Onderwerp: FW: Waterhuishouding Baarschot b.p. Brouwershof i.o.v. Van der Weegen en Leystromen

**Uitbreiden woningen kern Baarschoot
Baarschoot (gemeente Hilvarenbeek)**

Waterhuishoudkundig plan

Bouwrijp en woonrijp maken
fase 1 en 2 uitbreidingsplan kern Baarschot
in de gemeente Hilvarenbeek

PRINCIPE-DWARSPROFIEL C-C

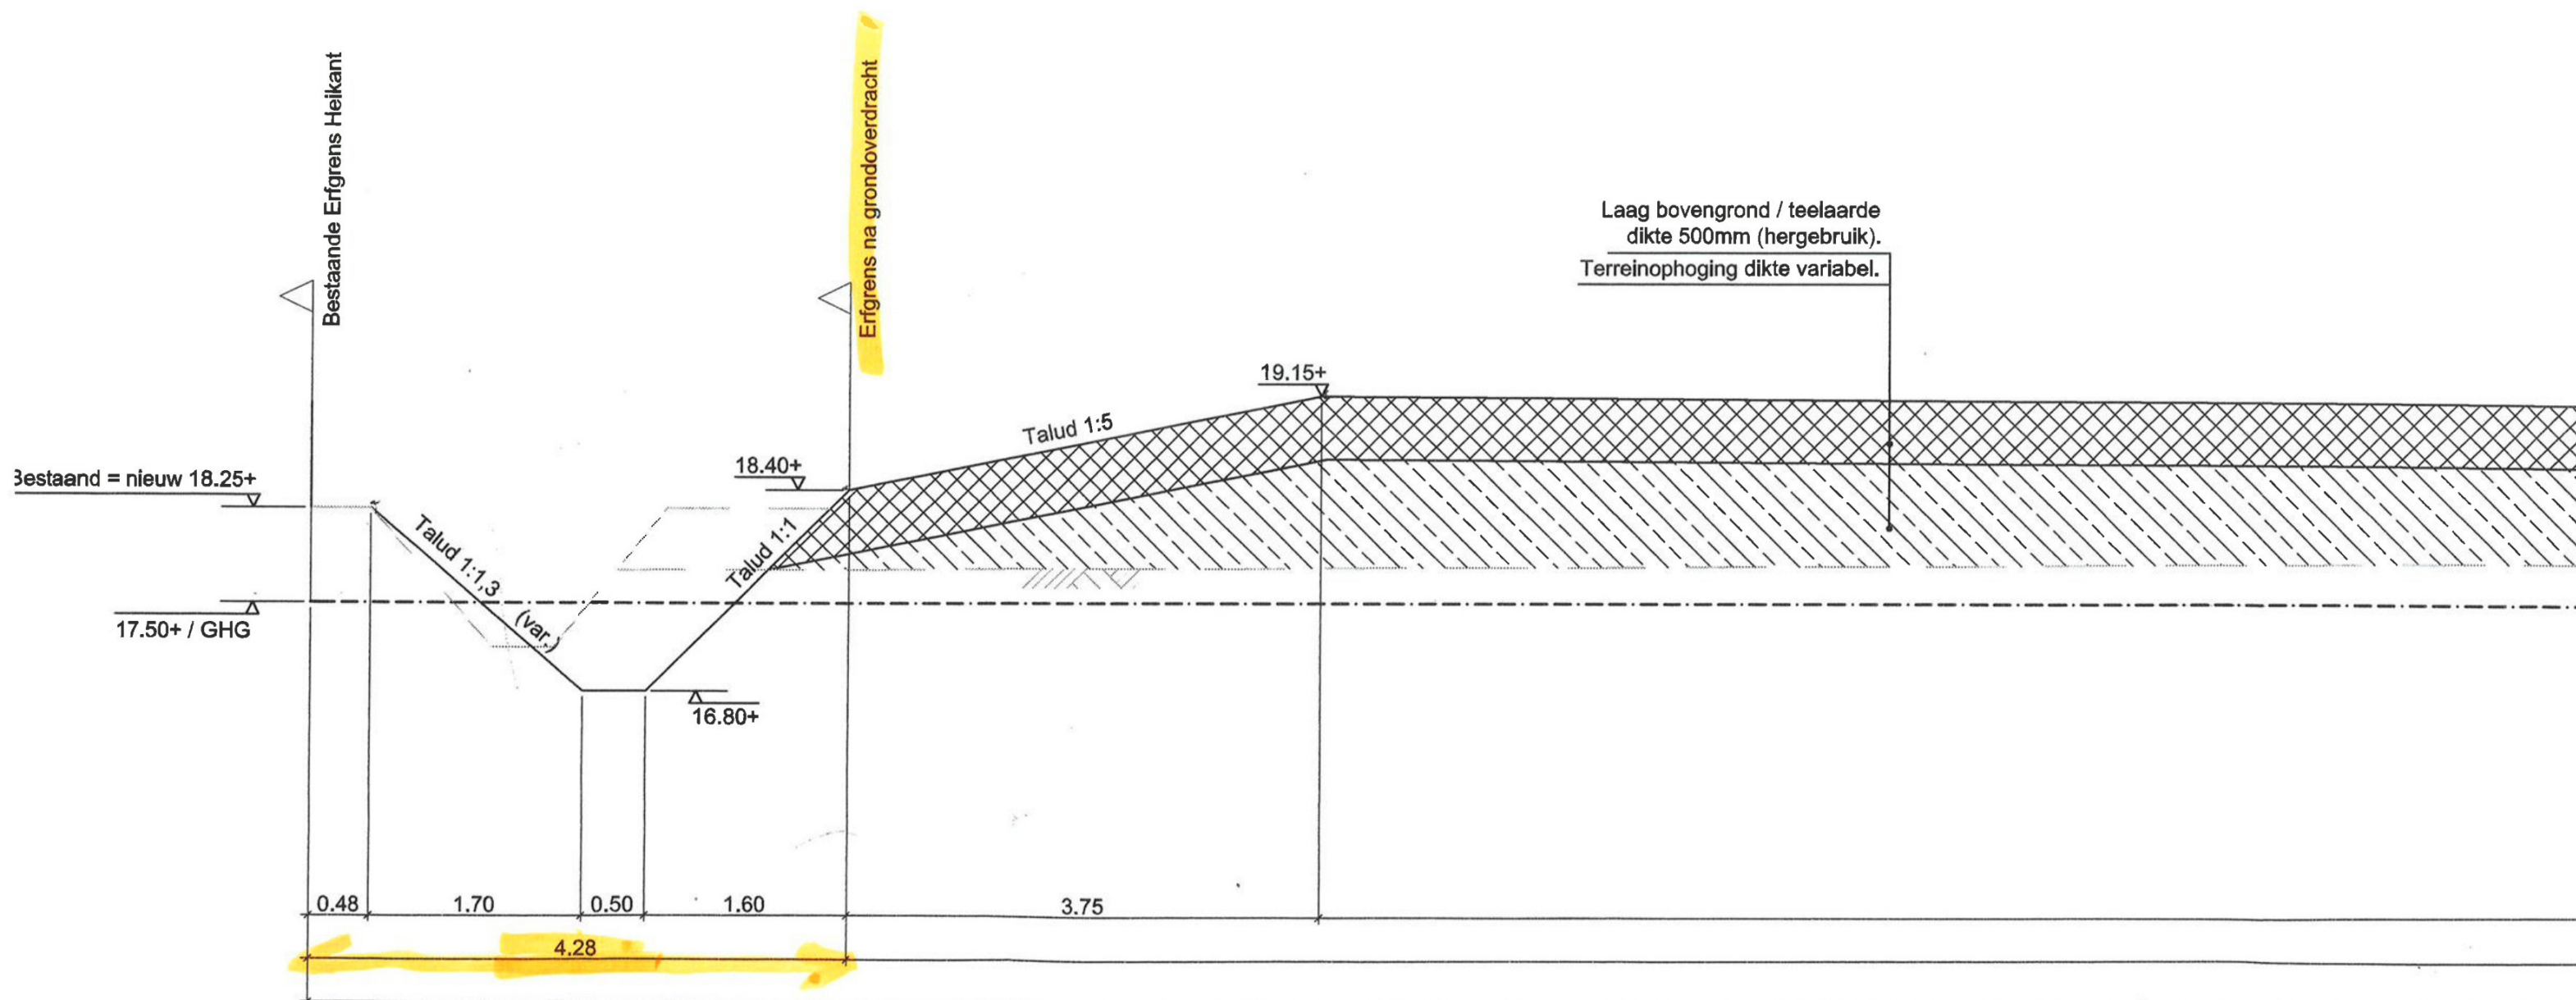
Bijgevoegd tref je de mail met stukken aan van mijn collega [redacted] die destijds bij het plan betrokken was. Hij komt tot de conclusie dat de watergang conform de watervergunning verbreed moet worden conform profiel c-c.

- Tekening 04 ; profiel C houdt in dat de watergang moet worden verbreed.

* strook sloot oven te dragen aan gemeente
 * sloot is niet conform goedgekeurde tekeningen en bestek
 aangelegd.

De tekening onder bullet 4 is onderdeel van de vergunning. Deze is gekoppeld aan de watervergunning (derde bullet) en hiermee moet vd Weegen zich aan een verbreding van de watergang houden, zoals profiel C weergeeft. (Bullet 1 en 2 doen er hiermee niet toe).
